**Lista di controllo per la valutazione preliminare
(art. 6, comma 9, D.Lgs. 152/2006)**

IMPIANTI EOLICI

Sostituzione delle turbine relative al progetto di un parco eolico offshore nella rada esterna del porto di Taranto

Figura 2. Layout impianto

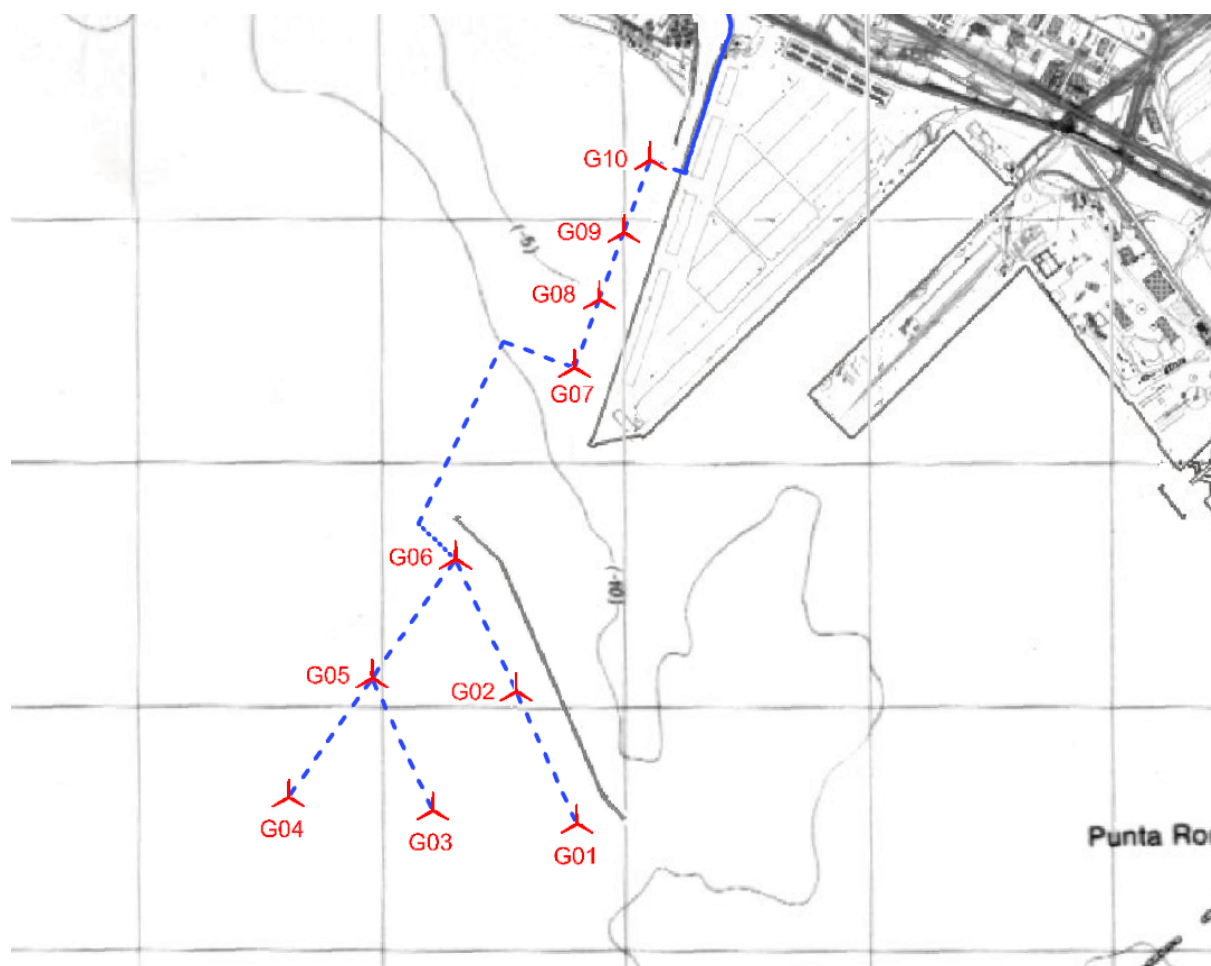
Per quanto concerne la disposizione planimetrica degli aerogeneratori non si attuerà nessuna variazione rispetto alle posizioni autorizzate, restando confermate le coordinate di ciascuna torre eolica come indicato nella tavola planimetrica allegata alla concessione demaniale marittima rilasciata il 21 Settembre 2016 (tav. P23).
